Verkehrssicherheitscheck an Mainzer Grundschulen

Informationstermin am 05. Oktober 2016
Grundschule Laubenheim

Verkehrssicherheitscheck: Wie sicher ist das Schulumfeld?

8. Straße „Am Bornberg“ ohne Gehwege und ohne Beleuchtung

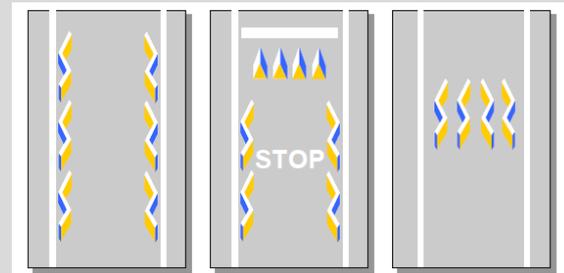
9. Unbeleuchtete Haltestelle ohne Quermöglichkeit an Pfarrer-Goedecker-Straße

- Beleuchtung ggf. ergänzen (kein Hauptschulweg)
- Gehwege ergänzen oder Ausweisen als Verkehrsberuhigter Bereich
- Beleuchtung ergänzen
- ggf. hier weitere sichere Quermöglichkeit entlang der Kreisstraße anbieten
- Geschwindigkeitsdämpfung durch Überwachung, ggf. 3D-Markierungen denkbar:
